## **Stilllegung des ERA Morsleben**

### **8. Zwischenbericht zur Prüfung des Sicherheitskonzepts (geotechnische Aspekte)**

#### **Prüfung des Verfüllkonzepts: Verfüllplan zur Stilllegung des ERAM nach Durchführung der bGZ [P 220]**

Aachen, 14.10.2013

Abbildung 3.2-1: Zusätzliche Streckenverfüllungen in der Grube Marie (Ausschnitt) [P 220]

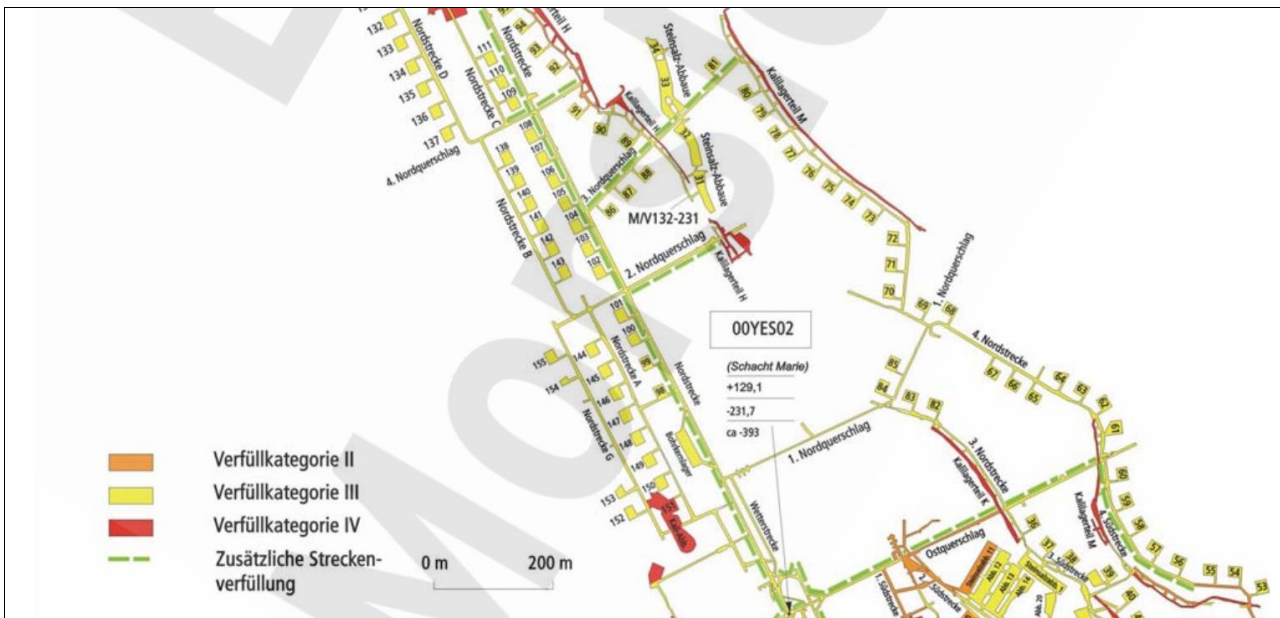
Im Rahmen der Optimierung des Verfüllkonzepts sollte geprüft werden, ob die angesprochenen Abdicht- und Verfüllmaßnahmen zweckmäßig sind bzw. weshalb auf solche Maßnahmen verzichtet werden kann (siehe E 6 in Abschnitt 3.2.2.4).

Abbildung 3.2-2: Nordstecke im Bereich der Einlagerungsgrubenbaue

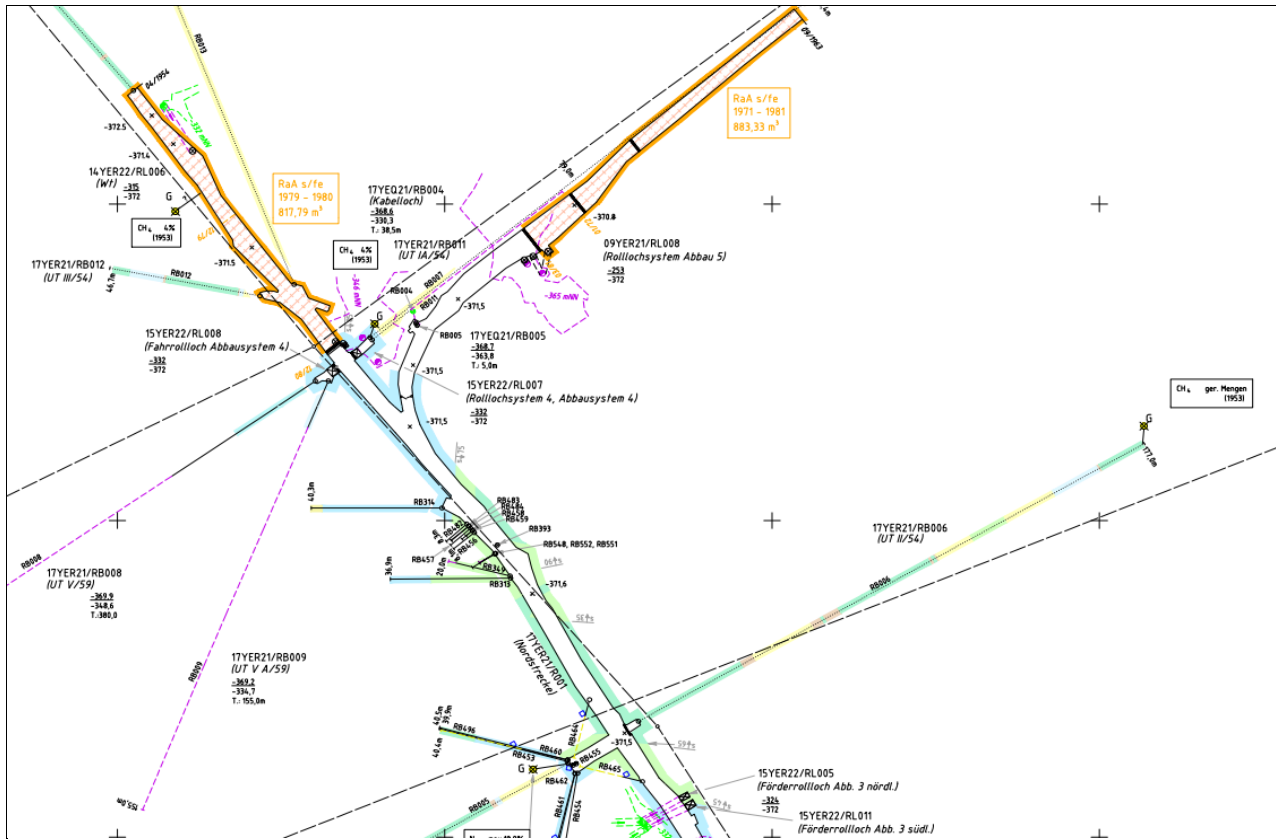
- Bei der ELK „Nordstrecke“ kann nach [I 418] nicht ausgeschlossen werden, dass die von dieser ELK aus gestoßene Erkundungsbohrung 17YER21/RB010 eine hydraulische Verbindung zur 500 m Sohle der Grube Marie hat.
- In der ELK „Nordstrecke“ befinden sich zwei nicht abgedichtete Rolllöcher (Rollloch 14YER22/RL006 zur 3. Sohle und ein Rollloch des Rolllochsystems 15YER22/RL007 zum darüber liegenden Abbau 4 (bei ca. -349 mNN)).
- In der ELK „nordöstlicher Querschlag“ befindet sich ein nicht abgedichtetes Rollloch (ein Rollloch des Rolllochsystems 09YER21/RL008 zum darüber liegenden Abbau 5 (bei ca. -359 mNN)).
- Unmittelbar vor den Abmauerungen der ELK befinden sich weitere Rolllöcher zu den Abbauen 4 und 5.

Um eine Randlage zu erzeugen, müssten entweder die Nordstrecke auf der 4. Sohle nördlich des Förderrolllochs Abbau 3 nördlich (15YER22/RL005) oder die Rolllöcher der Abbausysteme 4 und 5 hydraulisch abgedichtet werden (s. Abbildung 3.2-2). Wir verweisen auf E 6 in Kapitel 3.2.2.4.

Abbildung 3.2-3: Umfeld der Abdichtung zum Südfeld (roter Kreis) im Ostquerschlag auf der 4. Sohle (-372 mNN)

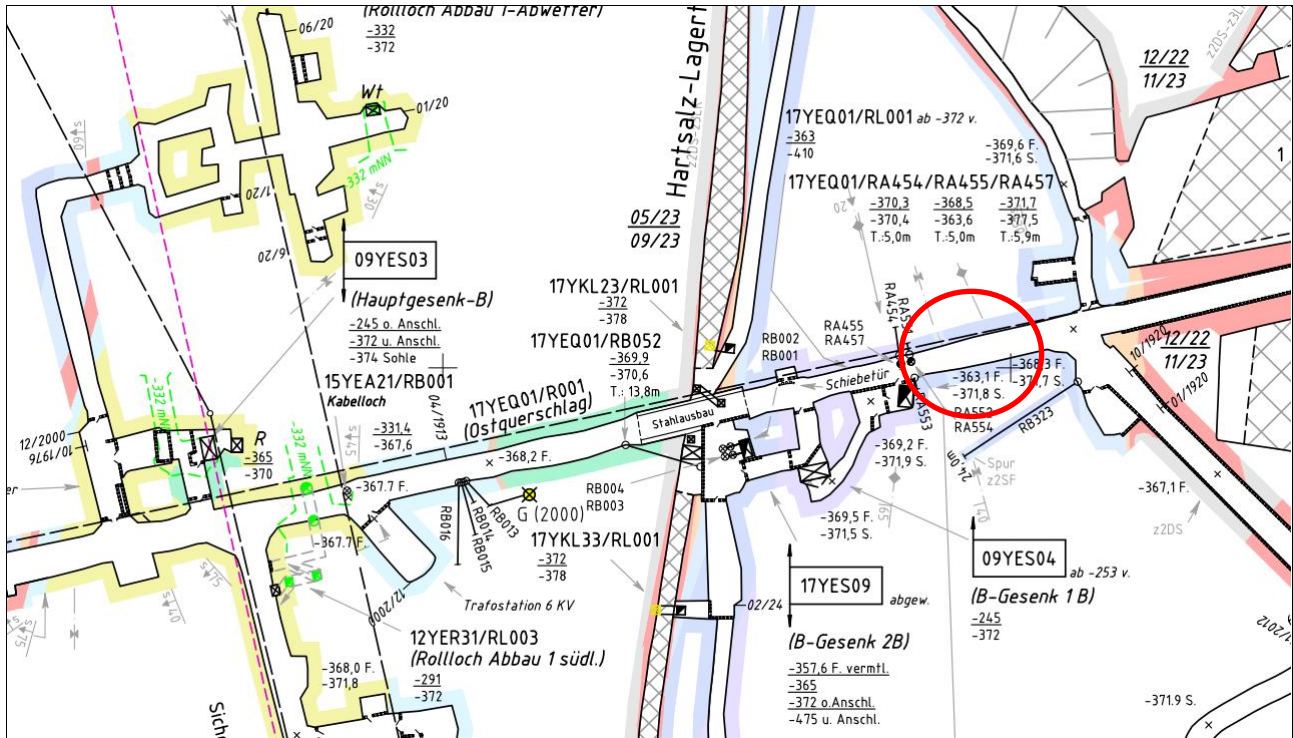
- Die Modellrechnungen im Rahmen der LSA weisen aus, dass die Abdichtung auf der 4. Sohle zum Südfeld als erstes versagt, so dass das Volllaufen des Südfelds über diese Sohle erfolgt.
- Unmittelbar hinter der Abdichtung auf der 4. Sohle befindet sich das Rollloch 17YEQ01/RL001 zur -420 mNN-Sohle und etwas weiter das B-Gesenk 2B, ebenfalls mit Anschluss an die Unterwerksgrubenbaue (s. Abbildung 3.2-3).
- Anders als im Verwahrkonzept von 1984 für das EREAM vorgesehen sollen die Unterwerksgrubenbaue nach den Planungen des BfS nicht verfüllt werden. Sie haben Anschluss an die Einlagerungsgrubenbaue.

Abbildung 3.2-4: Schnitt durch die Einlagerungsgrubenbaue im Südfeld

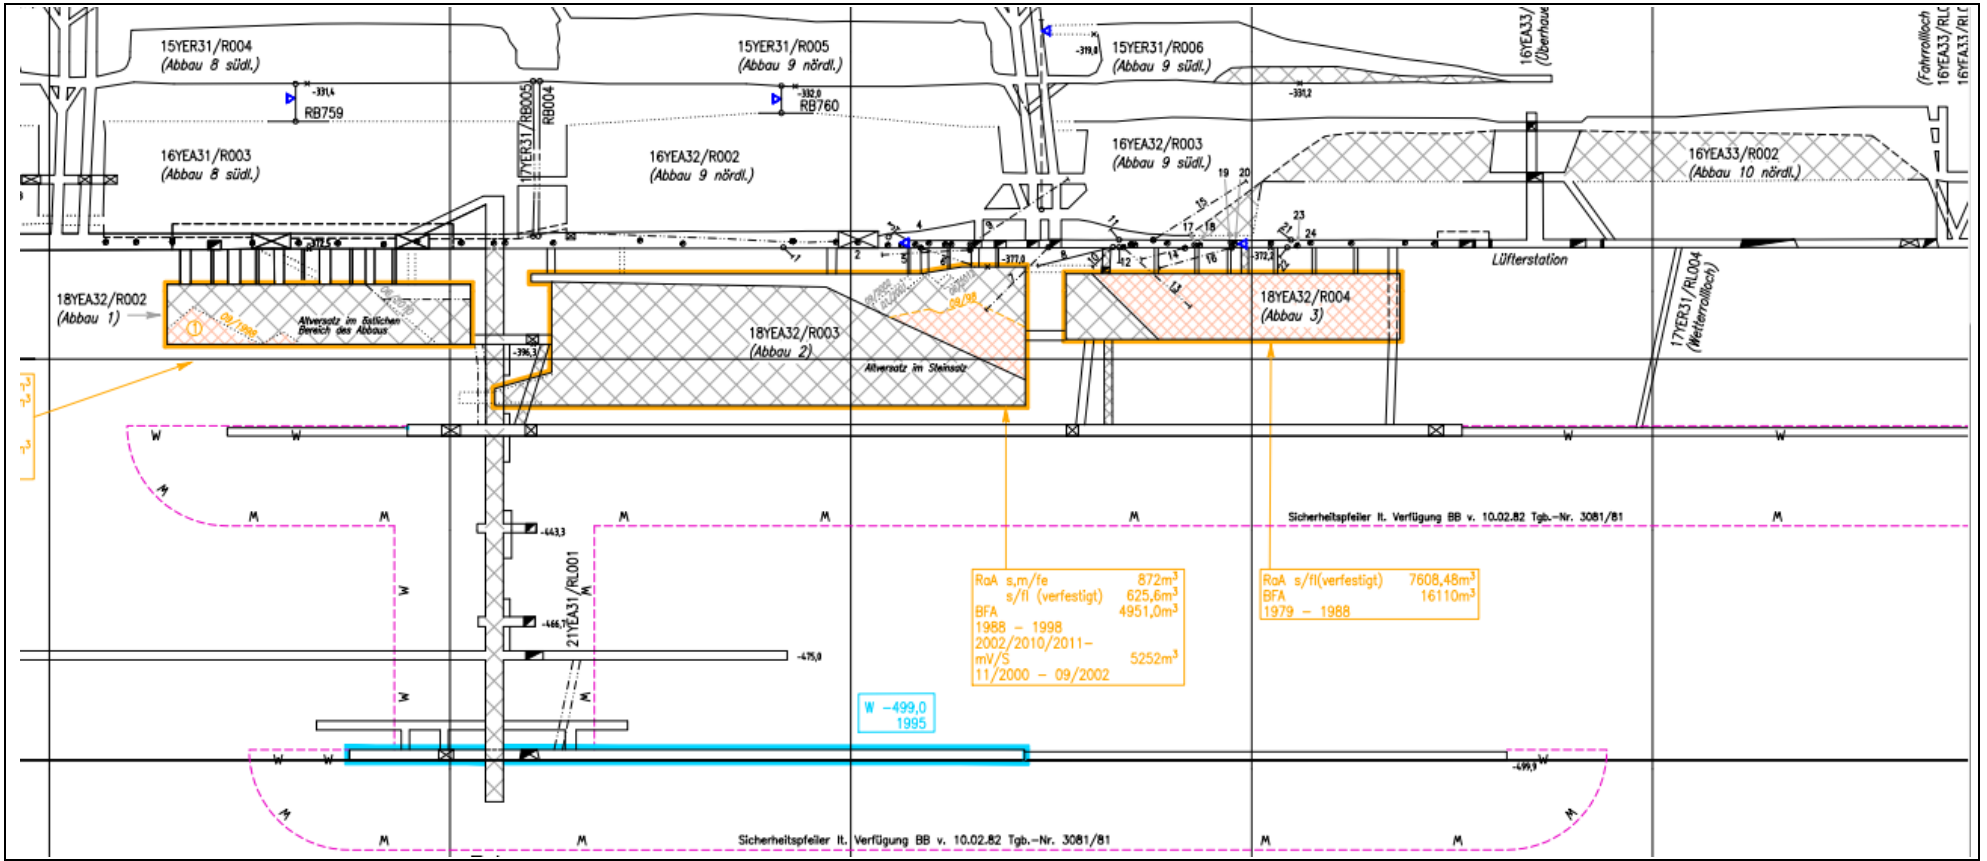
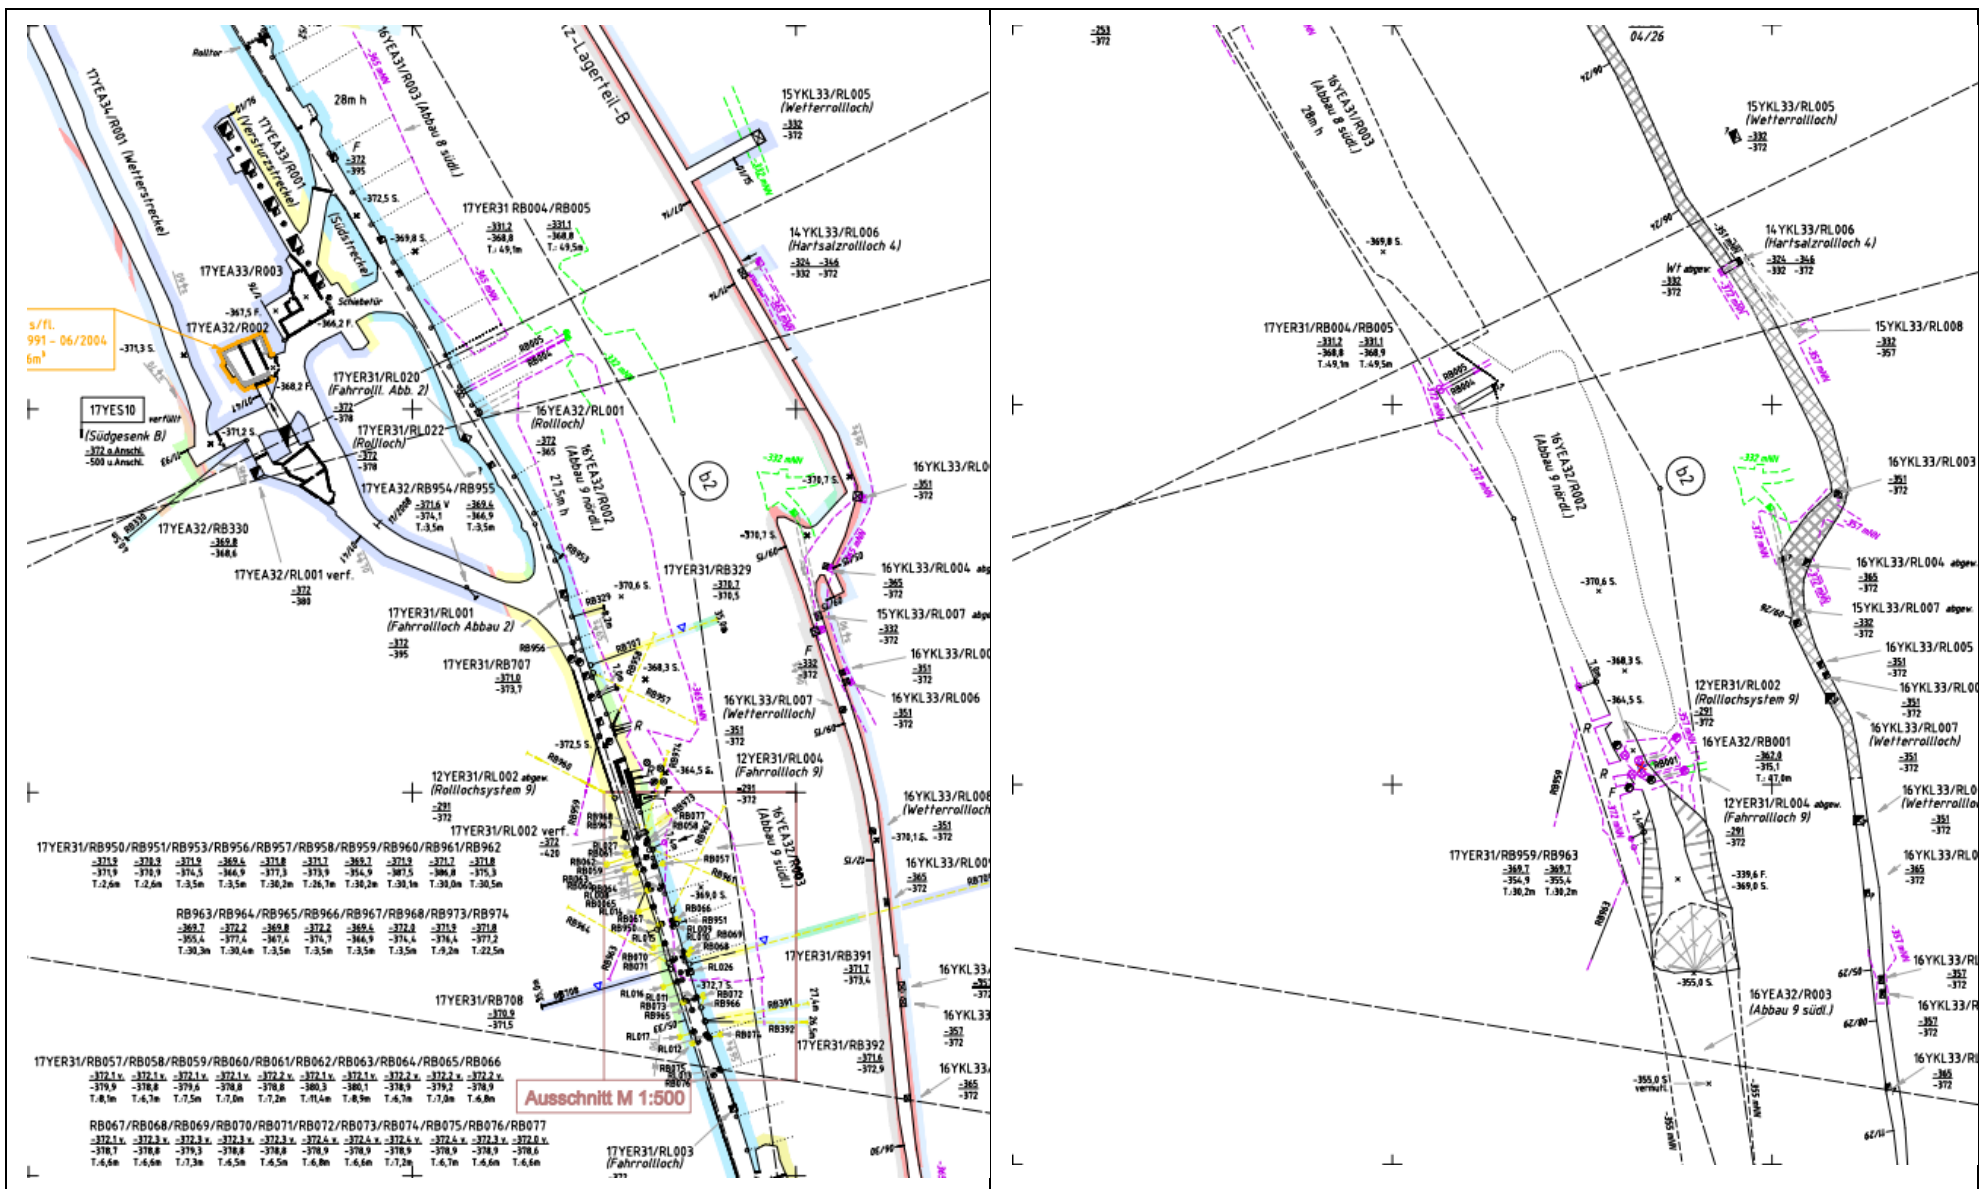
- Oberhalb der Einlagerungsgrubenbaue verläuft die Südstrecke 17YER31/R001 und die mit der Südstrecke verbundene Versturzstrecke 17YEA33/R001, die mit einer Vielzahl vertikaler Verbindungen mit den Einlagerungsgrubenbauen verbunden sind (s. Abbildungen 3.2-4 und 3.2-5).
- Die Südstrecke 17YER31/R001 scheint über Bohrungen und möglicherweise auch über Wegsamkeiten im aufgelockerten Salzgestein mit Steinsalzabbauen der 4a-Sohle hydraulisch verbunden zu sein<sup>25</sup>. Die bestehenden Verhältnisse können dem Risswerk und dem Visualisierungswerkzeug ERAM SYS (Version 1.5a01) nicht eindeutig entnommen werden (siehe Abbildungen 3.2-4 und 3.2-5).

Damit das Volllaufen des Südfelds nicht über diesen Fließweg erfolgt und mit einem Durchströmen der Einlagerungsgrubenbaue verbunden ist, müsste entweder der geschilderte Fließweg eingeschränkt werden oder/und es müssen alternative Fließwege bestehen. Nach [P 220] Kapitel 5 ist für die Strecken und Funktionsräume auf der 4. Sohle des Südfelds eine Verfüllung „mit weitgehender Firstanbindung“ vorgesehen. Ob dies eine ausreichende Einschränkung des Fließwegs darstellt, kann auf der Basis der vorliegenden Unterlagen nicht eingeschätzt werden.
